敦賀発電所2号炉

敷地の地形，地質・地質構造について

調査データのトレーサビリティの確保等に伴う
修正箇所一覧表（その1）

令和4年11月9日

2-20のエビデンス (走向・傾斜) (2/3)

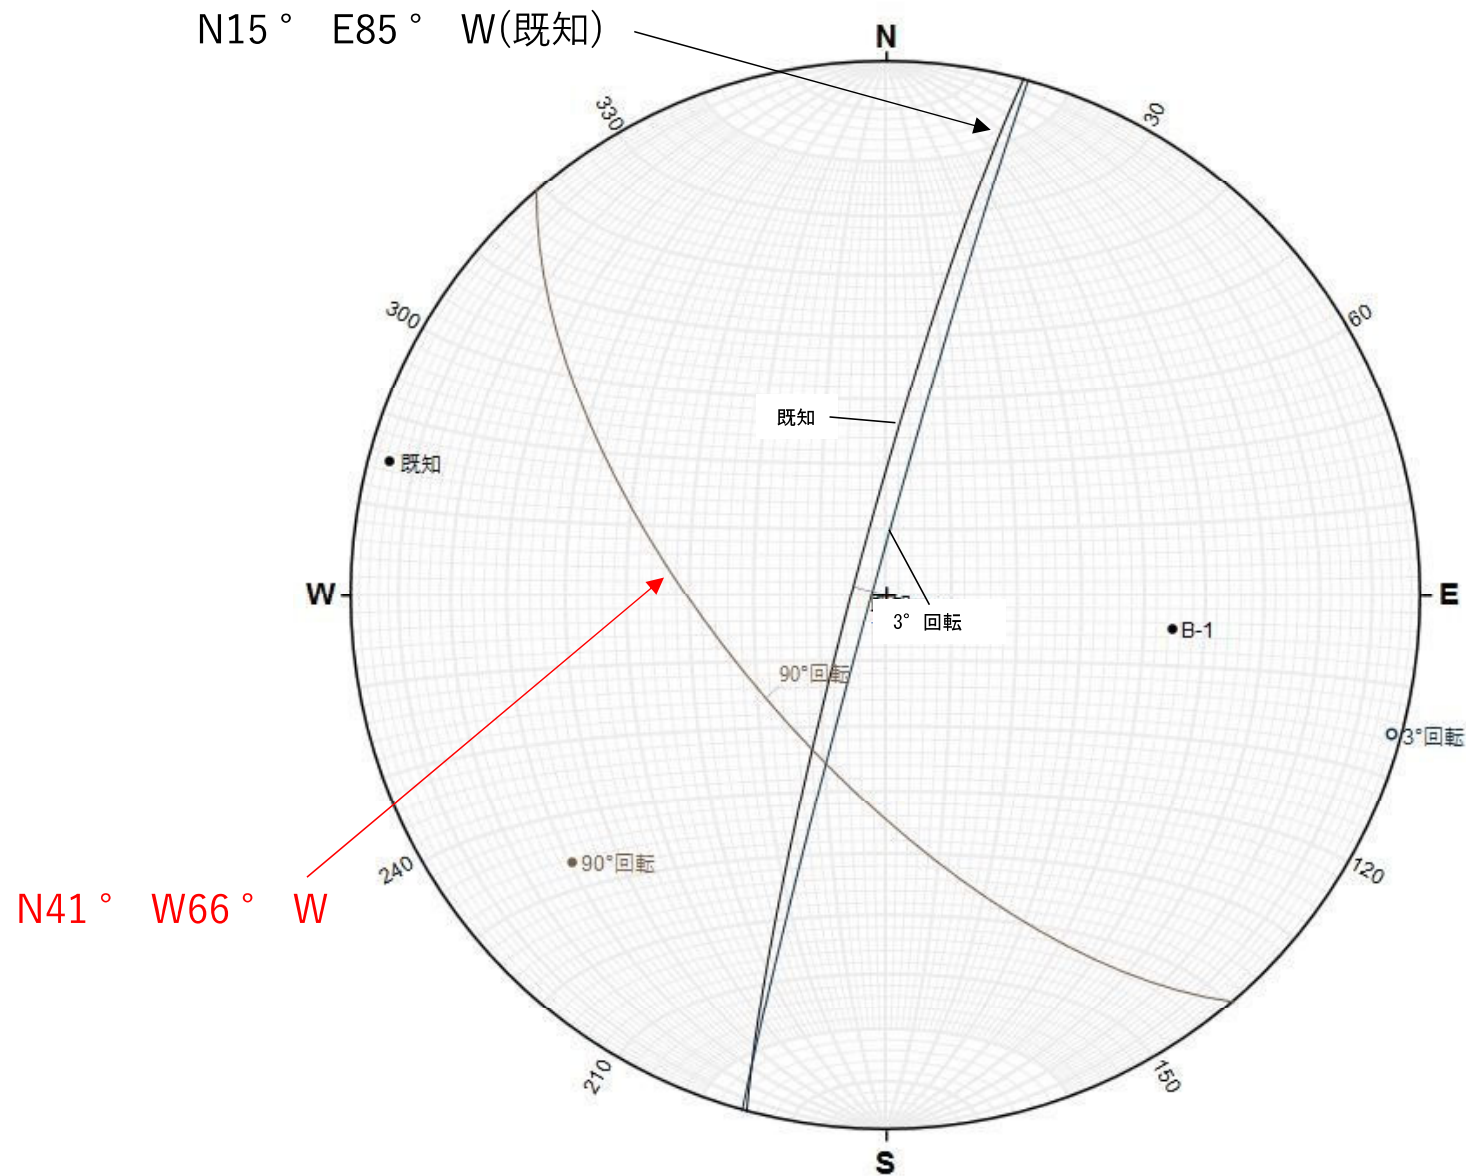
・ H27-B-1孔 深度74.36~74.50mの破碎部の最新活動面の走向・傾斜はN15° E85° Wで代用したが、最新活動面と異なる姿勢の走向・傾斜であることが明らかになったので、走向・傾斜が既知の破碎部上端の姿勢から最新活動面の走向・傾斜の復元を行った。

H27-B-1孔 深度74.40m の最新活動面の走向・傾斜

2-20のエビデンス（走向・傾斜）（3/3）

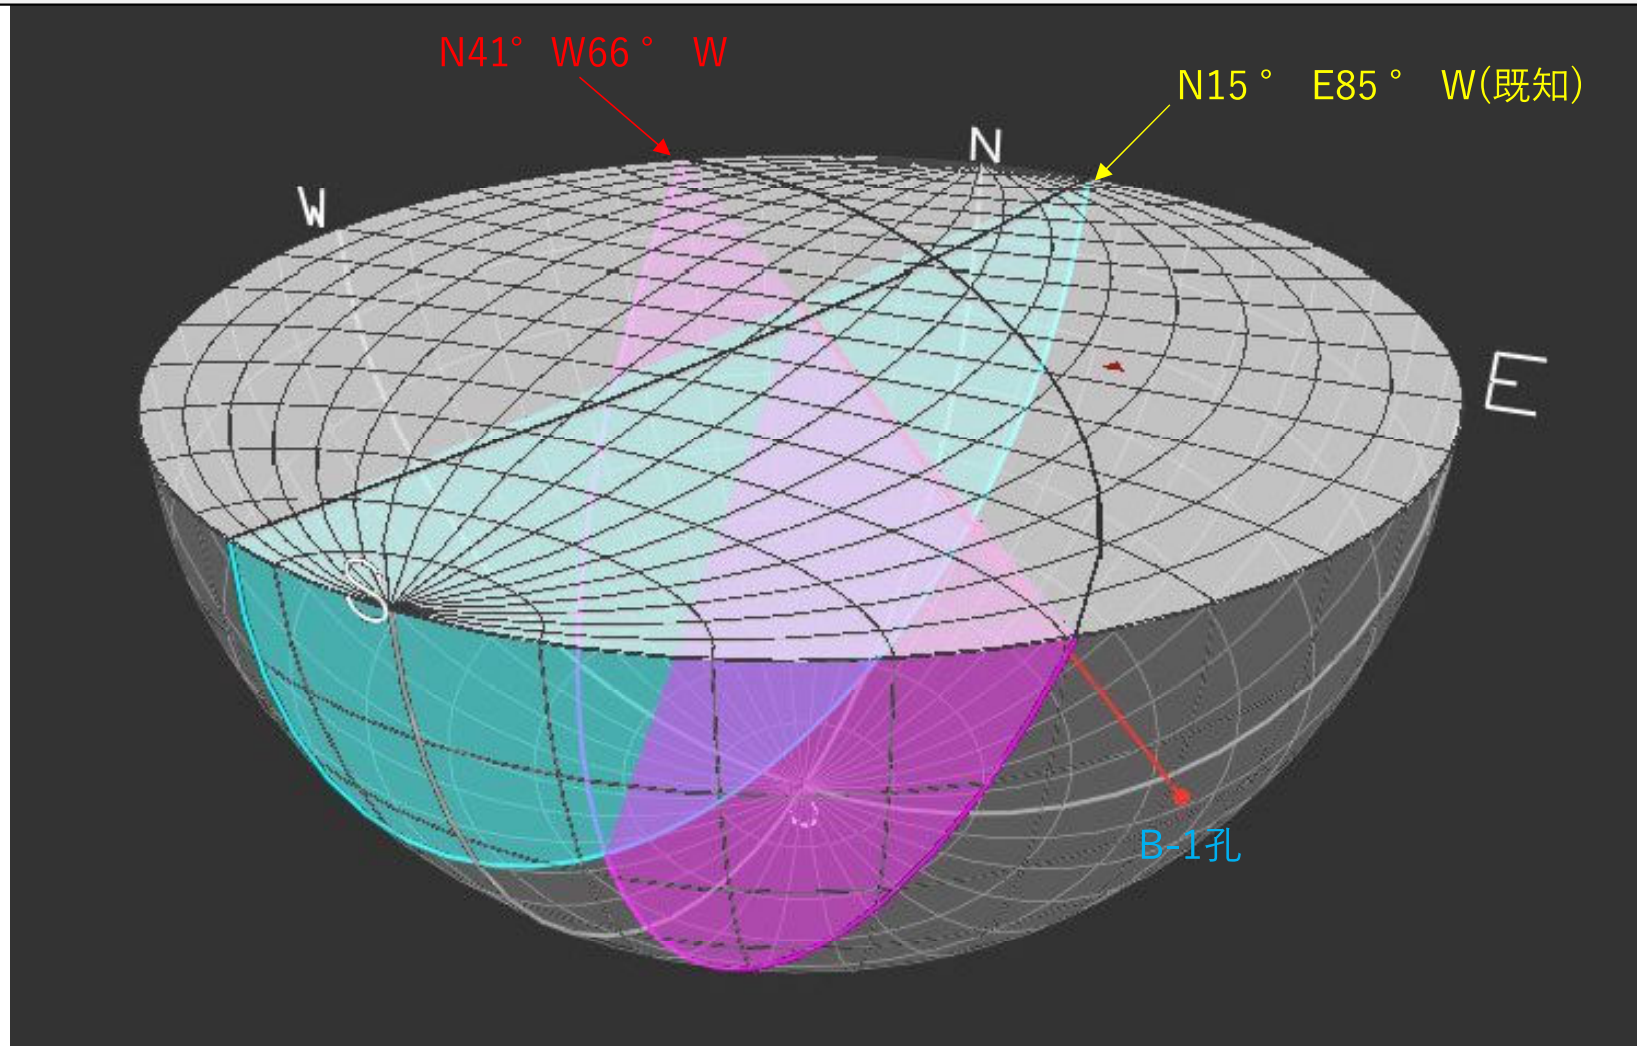
- ・ H27-B-1孔 深度74.36~74.50mの破砕部の最新活動面の走向・傾斜を, 走向・傾斜が既知の破砕部上端の姿勢から, 最新活動面の復元を行った。
- ・ 走向・傾斜が既知の破砕部上端 (N15° E85° W) を, 最新活動面の見掛けの傾斜角の差3° , 最大傾斜方向のなす角90° 回転し, 最新活動面の走向・傾斜 N41° W66° W を推定した。

2-20のエビデンス (条線)

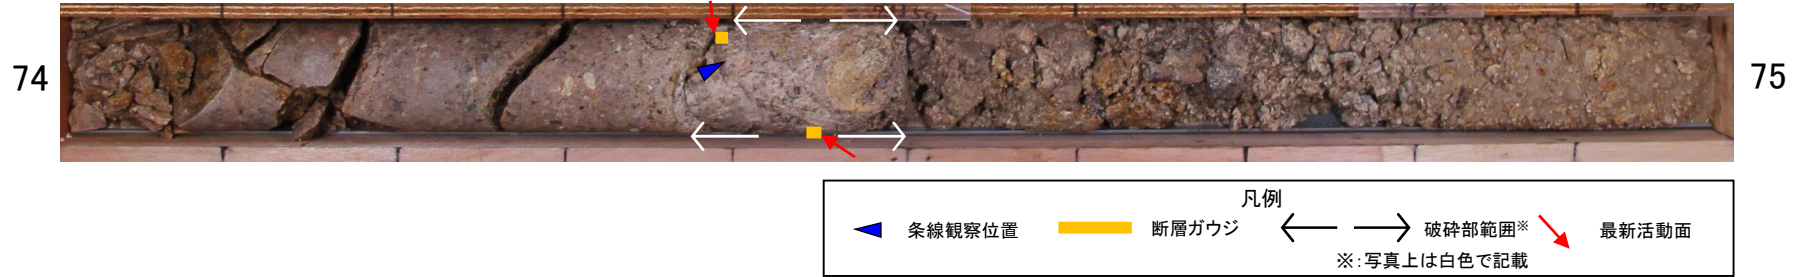
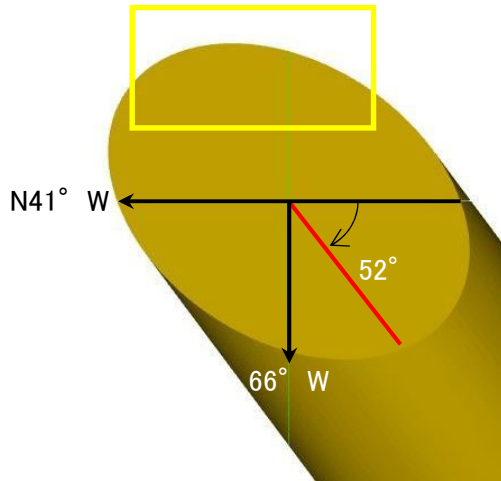
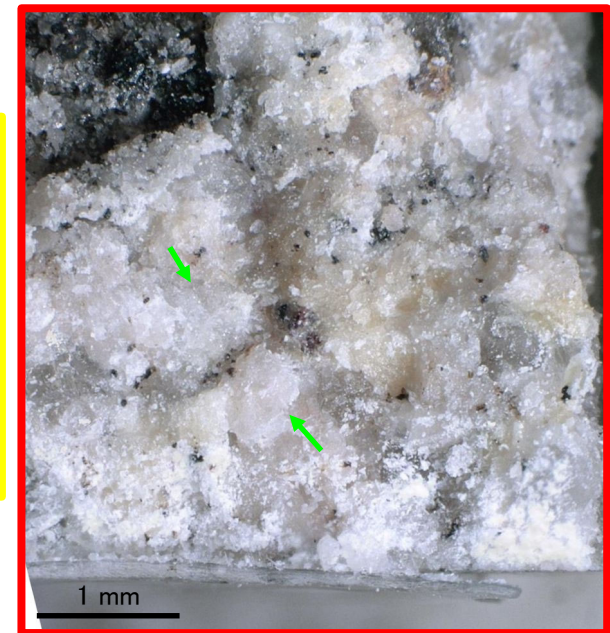
H27-B-1孔 深度74.40mの断層面の走向・傾斜はN41° W66° W*であり, 52Rの条線が認められる。(※破碎部の走向・傾斜をBHTV画像から取得できなかったことから, 同一ボーリングコアの他の不連続面と本破碎部の位置関係から推定した走向・傾斜データを使用)

H27-B-1 深度74.36~74.50m (1/2)

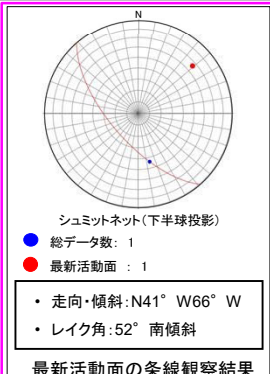
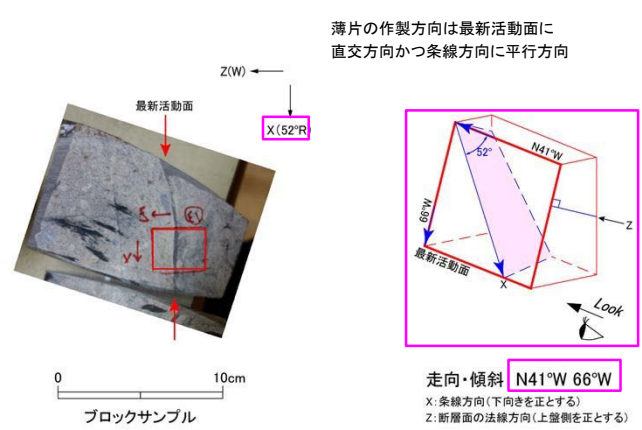
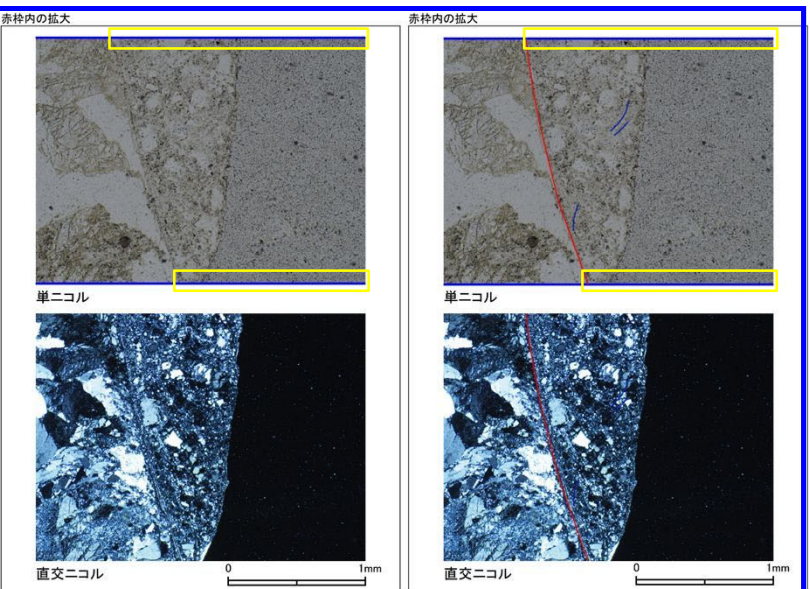
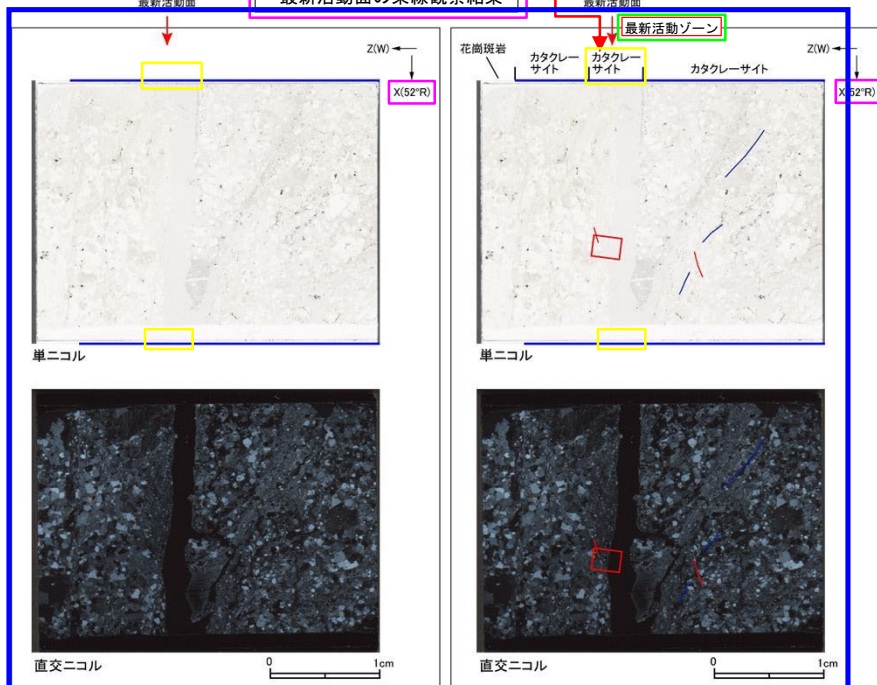
- ・H27-B-1のボーリングコアから採取した薄片試料の観察結果によれば最新活動面（深度74.40m）の変位センスは、左ずれを伴う正断層成分が卓越する。
- ・断層区分については、最新活動ゾーンは周辺のカタクレーサイトのゾーンより細粒であり、局所的ではあるが幅6mm程度の範囲で粘土鉱物が若干認められることから、断層ガウジと判断していた。
- ・最新活動ゾーンに以下の特徴が認められることから、カタクレーサイトのみからなる破碎部であると判断した。
 - (カタクレーサイト) 基質を構成する粘土鉱物は少ない。
 - (カタクレーサイト) 最新活動面に沿った帯状の粘土状部は局所的である。
 - (カタクレーサイト) 角ばった岩片が多い。
 - (カタクレーサイト) シングソー状の角礫群が認められる。

このゾーンは当初断層ガウジと判断していたが、上記に示す通りカタクレーサイトと判断した。

2-20のエビデンス (変位センス) (2/2)

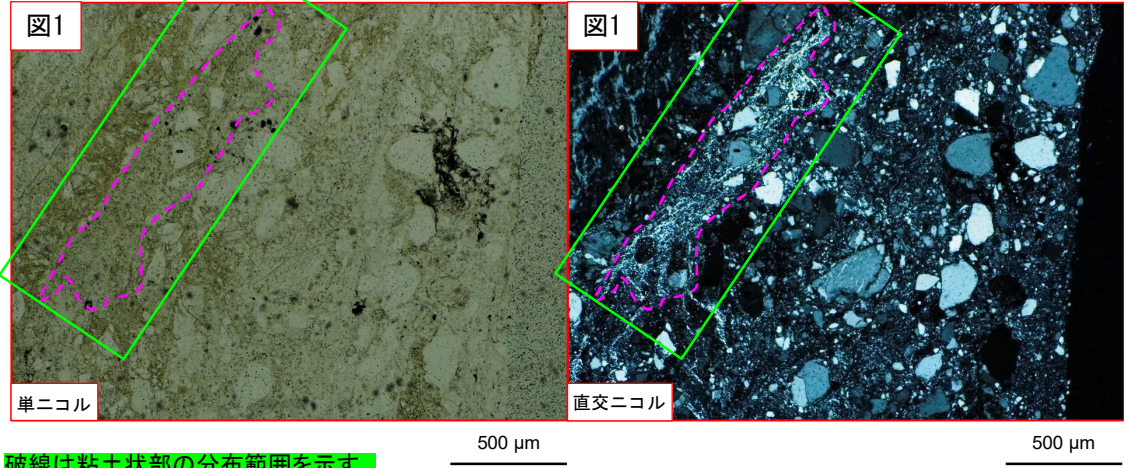
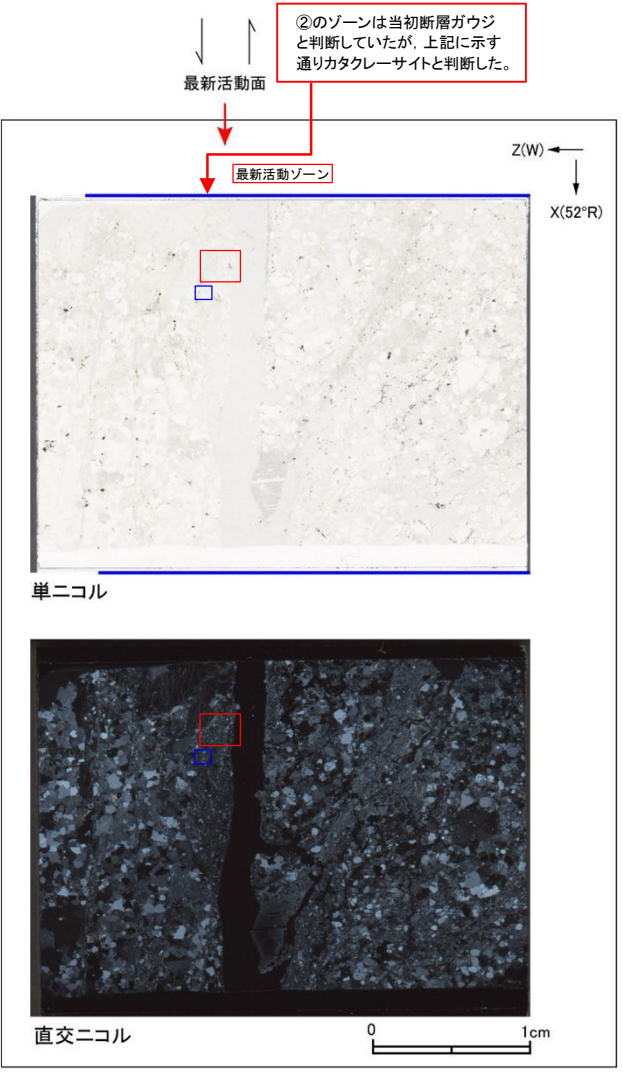
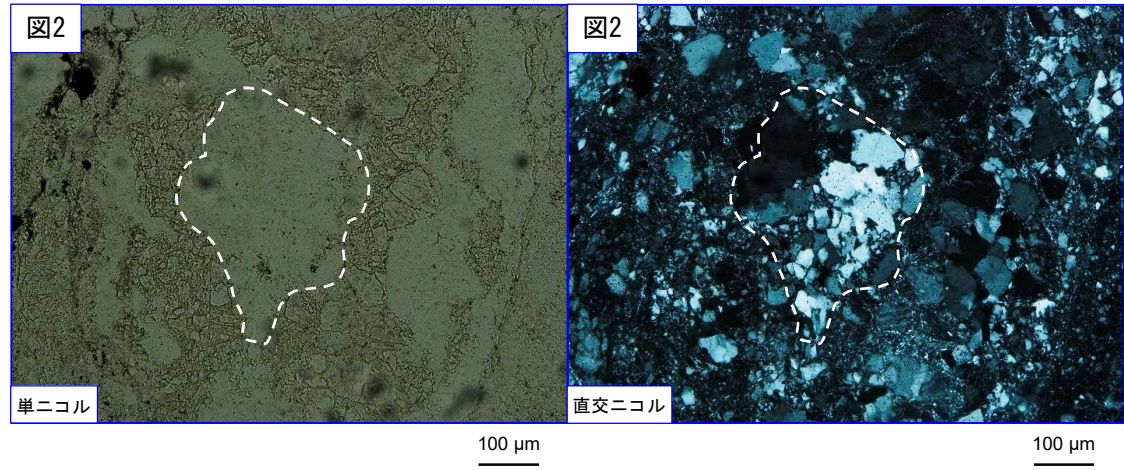
- ・最新活動ゾーンには、以下の特徴が認められる。
 - 基質を構成する粘土鉱物は少ない。(図1)
 - 最新活動面に沿った帯状の粘土状部は局所的である。(図1)
 - 角ばった岩片が多い。(図1)
 - ジグソー状の角礫群が認められる。(図2)
